CCR-VIA -- COMITATO DI COORDINAMENTO REGIONALE PER LA VALUTAZIONE D'IMPATTO AMBIENTALE

Giudizio n° 4305 Del 25/07/2024
Prot. n° 24/198962 Del 15/05/2024

Oggetto: Istanza per l'avvio del procedimento di Verifica di assoggettabilità a VIA ai sensi dell'art. 19 del D.Lgs. 152/2006 relativa al progetto di variante dell'Attività Estrattiva in una Cava di Inerti in Campli (TE) - Loc. Battaglia

Istruttoria Tecnica	Verifica di Assoggettabilità a V.I.A. – V.A.
Progetto	SO.CO.IN. SAS- Variante dell'Attività Estrattiva in una Cava di Inerti in Campi (TE) - Loc. Battaglia.

1. PAI - Piano di Assetto Idrogeologico

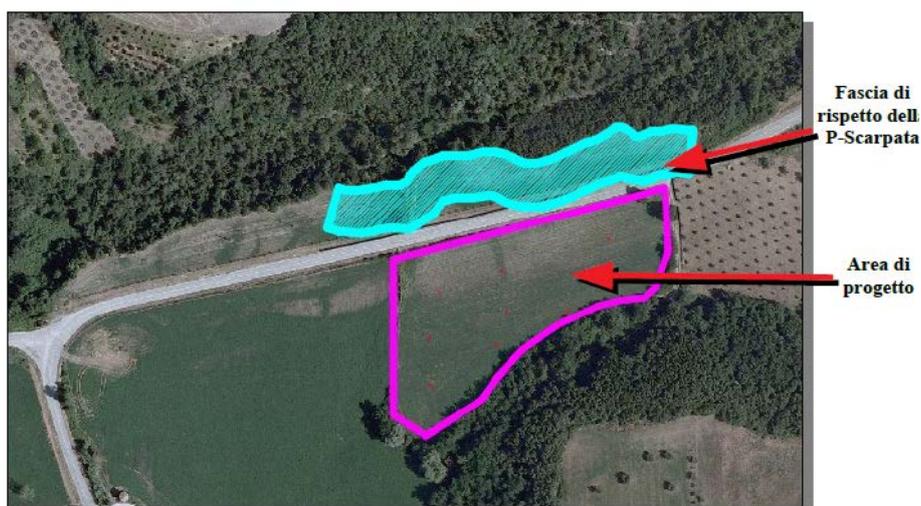
Rilevato che l'area oggetto dell'intervento è delimitata a monte ed a valle da due graficismi di pericolosità da scarpata del Piano Stralcio di Bacino per l'Assetto Idrogeologico, derivanti rispettivamente da un orlo di scarpata con influenza strutturale e un orlo di scarpata di erosione fluviale o torrentizia quiescente;

Preso atto che, da quanto descritto nella nota dell'Autorità di Bacino, non risulta agli atti che il Comune di Campi abbia provveduto, ai sensi dell'art. 20 comma 1 delle Norme di attuazione (Nda) del PAI, alla *“corretta trasposizione”* degli orli di scarpata ed alla *“apposizione delle relative fasce di rispetto”* per l'ampiezza stabilita dall'Allegato F delle stesse Norme;

Fatta salva la corretta trasposizione della scarpata del Piano Stralcio di Bacino per l'Assetto Idrogeologico, a valle di Delibera di Consiglio Comunale, come previsto dalle Nda del Piano Stralcio di Bacino stesso;

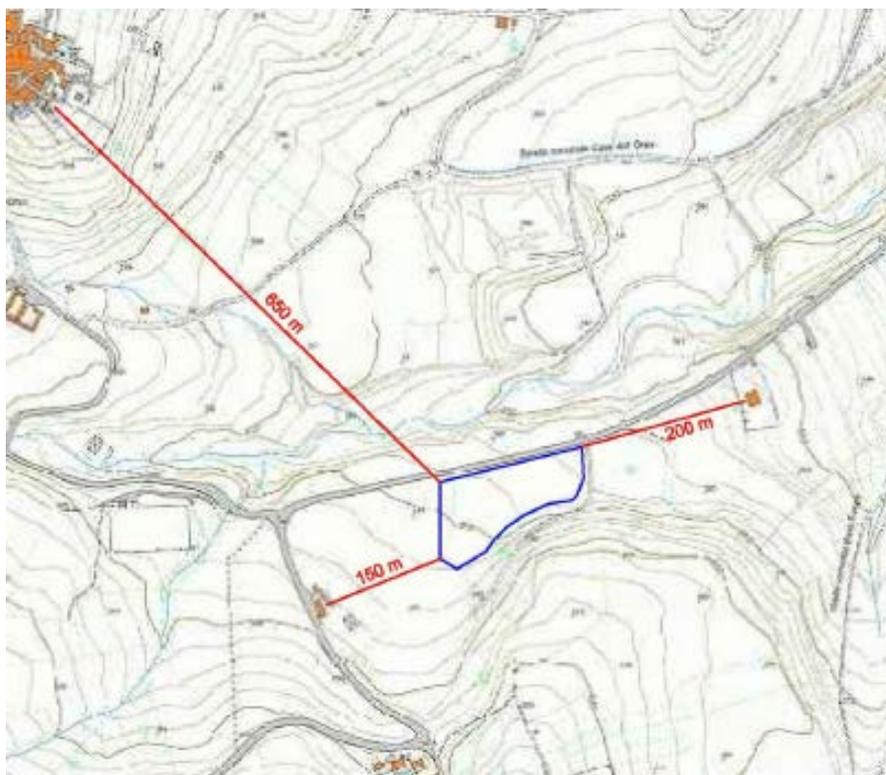
Vista la valutazione di impatto delle emissioni diffuse e ritenuto che la stessa risulti inadeguata in quanto:

- si basa su dati di potenzialità non coerenti con quelli indicati nel par. 3.3 dello SPA;
- non esplicita i fattori di emissione e le procedure di calcolo delle fasi di formazione e stoccaggio cumuli ed erosione dai cumuli da parte del vento;
- non valuta i contributi del transito dei mezzi su strada non asfaltata e dello scarico nei mezzi di trasporto;

Considerato tuttavia che l'area oggetto di approfondimento è a maggiore distanza dal recettore più prossimo rispetto alla porzione di monte e ritenuto che l'approfondimento di una parte della stessa non determinerà

- installazione di un impianto di irrigazione mobile a pioggia, che terrà costantemente umido il terreno del piano cava, in modo da impedire l'innalzamento in atmosfera delle frazioni più fini;
- lavaggio delle ruote dei camion, tramite il passaggio in una vasca di lavaggio che verrà realizzata all'imbocco della rampa di accesso all'area di cava;
- utilizzo di camion telonati per evitare polveri e dispersione accidentale del materiale trasportato;
